Sirva la presente para hacer entrega formal de nota aclaratoria referente al Estudio de Impacto Ambiental, Categoría II, del Proyecto “**Cantera Petrosa**”, siendo el promotor la empresa “**PETRO AGREGADOS, S.A. (PETROSA)**”, la cual se encuentra registrada en Folio N° 155690755, cuyo Director/Presidente es el Señor “**CARLOS ALLEN AROSEMENA**”, de nacionalidad panameña, con cédula de identidad personal N° **8-705-1820**.

1. En seguimiento a las Notas ETE-DI-GGAS-0635-2021 de 30 de diciembre de 2021 y **CM-12-22** de 6 de enero de 2022, las empresas ETESA y Naturgy emiten sus comentarios respecto a posibles afectaciones de la Sub Estación de Energía y la Línea de Transmisión Eléctrica existente en la zona:

IMAGEN DEL ÁREA SEGREGADA Y EL ÁREA DEL PROYECTO

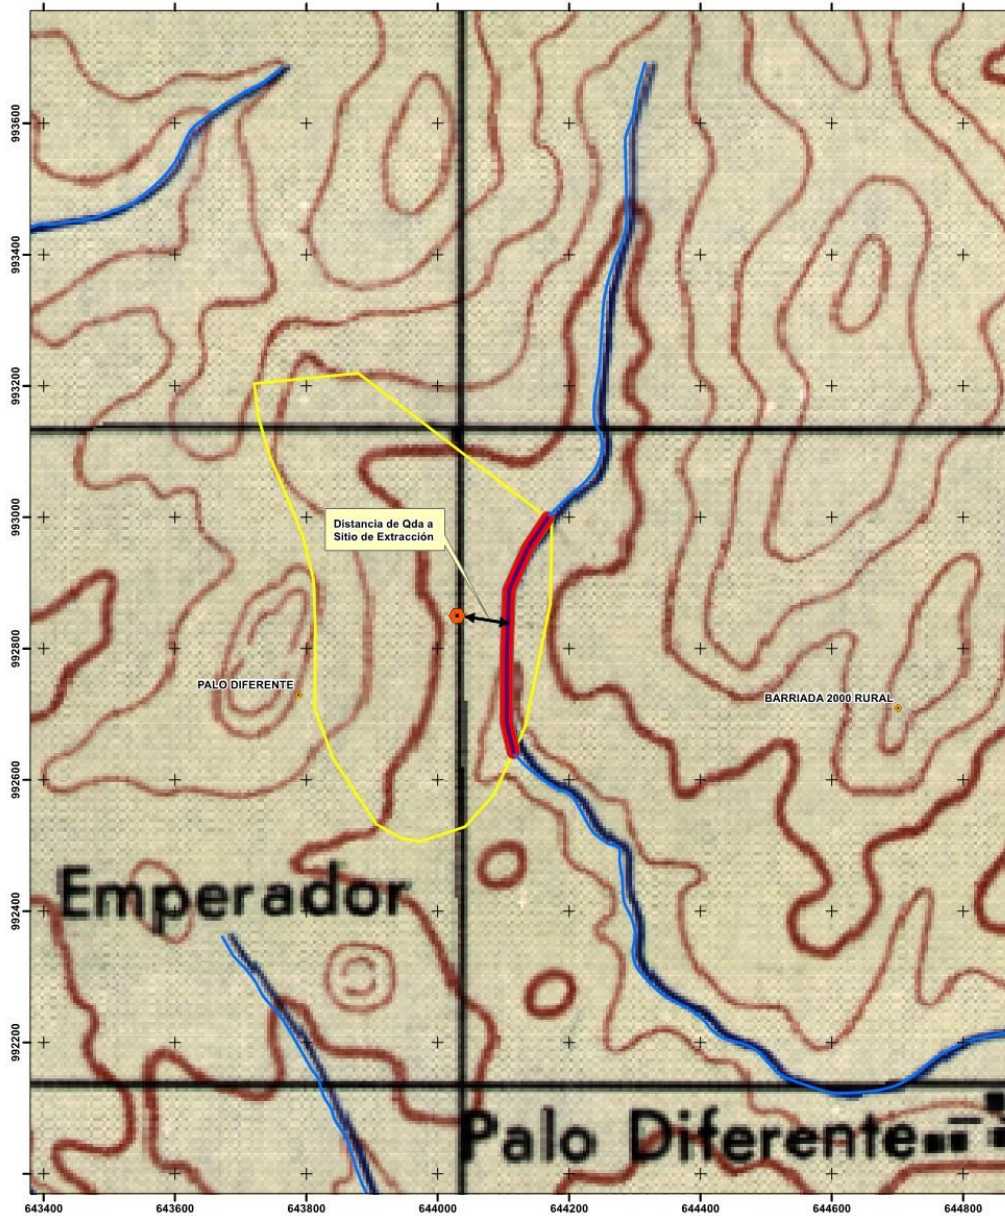
3. En referencia a la respuesta de la pregunta número uno (1) de la primera información aclaratoria, relacionada al área de influencia directa del proyecto, se requiere delimitar la superficie segregada a la Empresa de Transmisión Eléctrica, S.A. (ETESA), como servidumbre de la Línea de Transmisión 230 ICv Guasquitas-Veladero-Llano Sánchez-

Panamá II, específicamente circuito 12 A/13 A Panamá II-E1 Coco, considerando que, dicha Línea de Transmisión intercepta el proyecto en análisis, estableciendo restricciones de uso sobre los predios de dicha servidumbre. Por lo que, debe presentar:

- a. Coordenadas de la superficie segregada a la Empresa de Transmisión Eléctrica, S.A e indicar el área de desarrollo del proyecto (desglose de las superficies).

En respuesta al punto 3., de la ampliación solicitada según nota DEIA-DEEIA-AC-0024-0102-2022, a continuación, se detallan las coordenadas de los puntos que definen la superficie segregada a la empresa de Transmisión Eléctrica, S.A. (ETESA), como servidumbre de la línea de transmisión 230 Kv Guasquitas-Veladero_Llano Sánchez-Panamá II, específicamente circuito 12 A/13 A Panamá II- El Coco. De igual manera se detalla la imagen donde se muestra la segregación mencionada indicando también el área de desarrollo del proyecto:

Sobre el área segregada no se realizarán trabajos de perforación y voladuras ni ninguna operación que pueda impactar o perjudicar las líneas de alta tensión que atraviesan la propiedad.
